Beschlussvorschlag:

Die Gemeindevertretung beschließt, zum 3. Entwurf der Teilaufstellung der Regionalpläne für die Planungsräume II und III (Sachthema Windenergie) folgende Stellungnahme abzugeben:

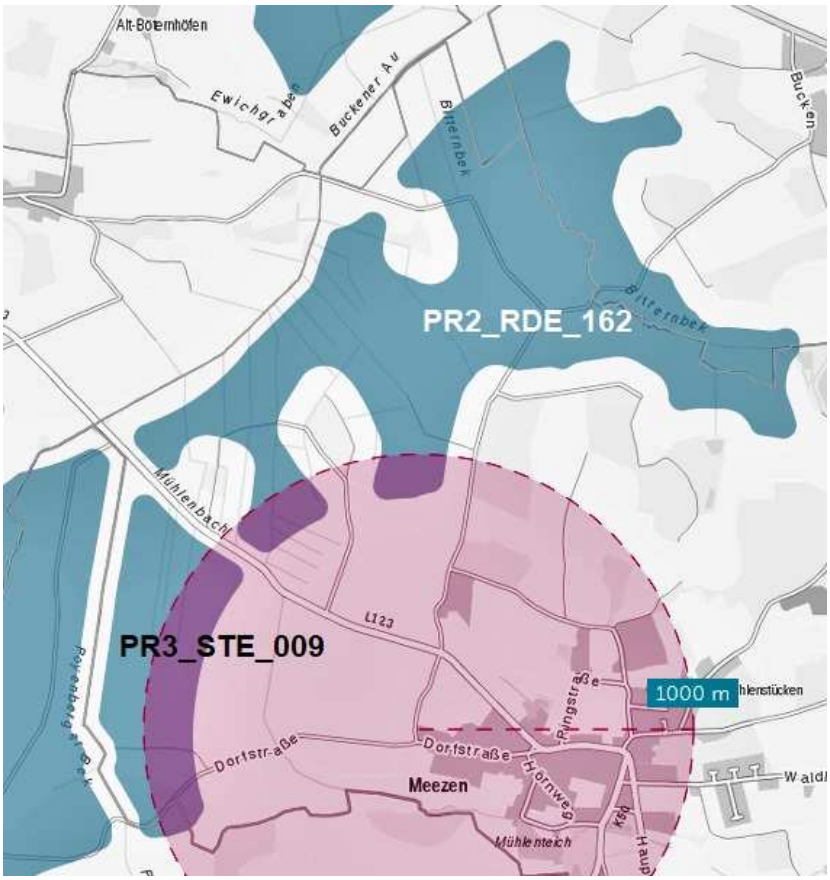
Allerdings ist das Kriterium Nr. 1.1 (1000 m Abstand zur Ortslage von Meezen) bei der Kartierung der Flächen PR2_RDE_162 und PR3_STE_009 (siehe Abbildung) noch nicht berücksichtigt worden. Wie bereits bei der Kartierung von Vorranggebieten praktiziert, sollte auch bei den betreffenden Potenzialflächen der 1000-m-Abstand eingearbeitet werden, um die reduzierten Flächen unmittelbar erkennen zu können.

Die wegen des 1000 m Abstands zur Ortslage Meezen fast halbierte Potenzialfläche PR3_STE_009 sollte, wie in der Abbildung dargestellt, entsprechend reduziert kartiert werden.
